Gemeente Amsterdam

Dienst Infrastructuur Verkeer en Vervoer

Aan	Dienst Zuidas
Van	Dienst Infrastructuur Verkeer en Vervoer
Opsteller	Laurens Kooij
Datum	15 juni 2012
Onderwerp	Kruising Beethovenstraat / Prinses Irenestraat

Figuur 2: schets, zoals ingediend, van een rotonde

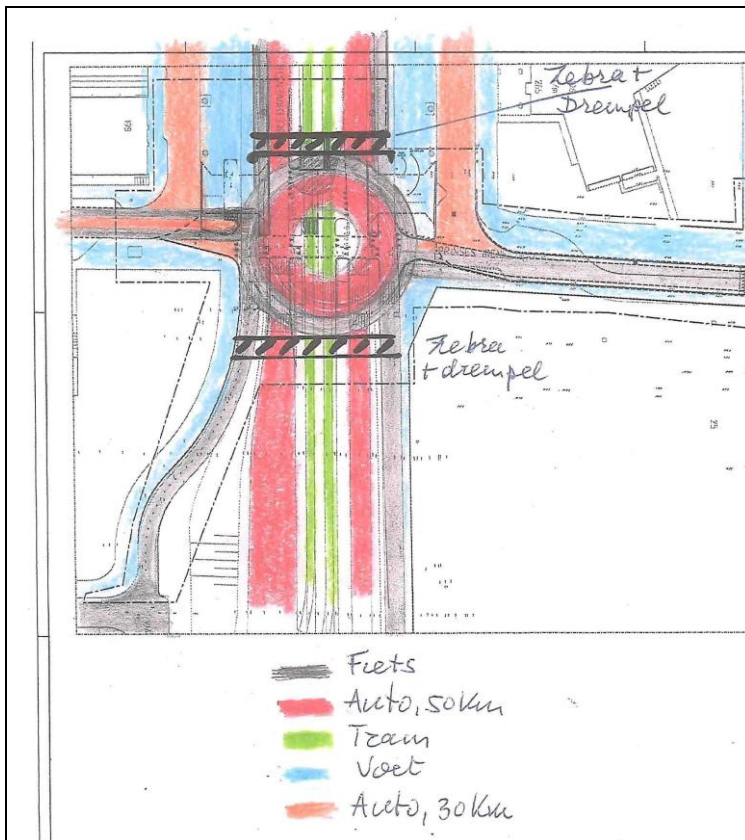
In de regel geldt dat een rotonde verkeersveiliger is dan een reguliere gelijkvloerse kruising. De belangrijkste reden hiervoor is de lagere snelheid van het verkeer op en nabij de rotonde in vergelijking met een reguliere kruising. Dit leidt in de regel tot iets minder ongelukken, maar bovenal tot minder ernstige ongelukken. Van een verbeterde verkeersveiligheid bij aanleg van een rotonde is vooral sprake bij een 'normale' rotonde (zonder doorsnijding van het middeneiland ten behoeve van de tram), waar fietsers omheengeleid worden op vrijliggende fietspaden.

Het verkeersaanbod op de kruising Beethovenstraat / Prinses Irenestraat bestaat uit langzaam verkeer (fietsers en voetgangers), autoverkeer, vrachtverkeer en trams. Het gebruik is van invloed op de gewenste afmetingen van de rotonde. Een standaardrotonde heeft een buitenstraal van ongeveer 16 meter (richtlijnen van het CROW).

Bij de huidige verkeersintensiteiten wordt een rotonde met een gemengde afwikkeling (fietsers op de rijbaan, auto's blijven achter de fietsers rijden) afgeraden door het CROW. Volgens het CROW is dit toelaatbaar tot 6000 motorvoertuigen per etmaal. Op basis van het autoverkeer verdient het daarom sterk de voorkeur om vrijliggende voorzieningen voor de fiets te realiseren.

In de omgeving van de kruising Beethovenstraat / Prinses Irenestraat zijn veel fietsers. Op basis van de verkeersintensiteiten is een vrijliggende voorziening voor de fiets zeer gewenst. Hierbij kan gekozen worden voor een fietsstrook langs de rijbaan (zoals getekend is in het ingediende voorstel door de buurt) of een vrijliggend fietspad. Een fietsstrook langs de rijbaan wordt sterk afgeraden door het CROW. Een fietsstrook verbreedt de rijstrook en vergroot daarmee de snelheid van het autoverkeer. Daarnaast verdwijnen fietsen bij vrachtverkeer in de dode hoek als het vrachtverkeer de rotonde wil verlaten. Dit leidt tot een (zeer) onveilige situatie. De voorkeur gaat daarom uit naar vrijliggende fietspaden. Het fietspad moet om de rotonde heengeleid worden, wat de straal van de rotonde als geheel zal vergroten. Afhankelijk van de gekozen oplossingsrichting (fietsers in de voorrang of uit de voorrang) zal de straal vergroot worden met 5 tot 10 meter. Bij een oplossing waarbij fietsers uit de voorrang zijn, dan zijn er steunpunten (opstelruimte tussen de verschillende rijbanen) nodig. Bij een rotonde waar de fietsers in de voorrang zijn, is dit niet noodzakelijk. Wel is in dit geval een afstand van 5 meter nodig tussen de rotonde en de fietsstrook. Deze ruimte is nodig als opstelruimte voor het verkeer dat de rotonde verlaat en een fietser voor moet laten gaan.

De aanwezigheid van de tram vormt een probleem in combinatie met een rotonde. Een tram kan in theorie vanwege de benodigde boogstralen uitsluitend net zoals het autoverkeer tegen de klok in om de middenberm rijden als de diameter van de rotonde zeer groot is. Dit is op de voorliggende kruising niet mogelijk, dus zal de tram middendoor moeten rijden, zoals ook het geval is op het Hugo de Grootplein in Amsterdam (en zoals getekend is in het ingediende voorstel). Een dergelijke oplossing stelt ook eisen aan de minimale diameter van de rotonde. De diameter van het middeneiland van de rotonde moet in ruime mate groter zijn dan de breedte van de OV-baan die door deze middenberm gaat. Als dit niet het geval is, dan zal er nauwelijks een middeneiland zijn, waardoor de rotonde een soort van plein wordt. Hierdoor wordt de weggebruiker niet goed geattendeerd op de aanwezigheid van de rotonde, met de daarbij behorende voorrangregels. Mogelijk leidt dit tot autoverkeer dat op de rotonde rechtdoor zal rijden. Er is niet heel veel ervaring met een dergelijke oplossing, waardoor er geen duidelijke uitspraak gedaan kan worden over de verkeersveiligheid van een oplossing met een OV-baan door de middenberm. Wel staat vast dat het de verkeersveiligheid van een rotonde in ieder geval niet ten goede komt. Het autoverkeer op een rotonde verwacht in de regel geen verkeer van links (geen trams en zeker geen taxi's).

Op basis van de voorgaande analyse van het gebruik van de rotonde in relatie met de afmetingen van een rotonde, kan geconcludeerd worden dat de rotonde een flinke straal nodig heeft. Dit vloeit voort uit zowel de aanwezigheid van de OV-baan door het middeneiland als de aanwezigheid van vrijliggende fietspaden. DIVV meent daarom dat een verkeersveilige rotonde op de kruising Beethovenstraat / Prinses Irenestraat niet inpasbaar is. DIVV twijfelt aan de bijdrage aan de verkeersveiligheid van een rotonde van de afmetingen zoals is voorgesteld (figuur 2). Deze twijfel komt vooral voort uit het ontbreken van een vrijliggend fietspad en uit de te beperkte omvang van het middeneiland in relatie tot de aanwezigheid van de OV-baan. DIVV concludeert op basis van bovenstaande analyse dat het huidige ontwerp (figuur 1) de meest voor de hand liggende oplossing is voor de kruising Beethovenstraat / Prinses Irenestraat. De inpassing van een rotonde die de verkeersveiligheid nog verder zal verbeteren is fysiek niet inpasbaar.
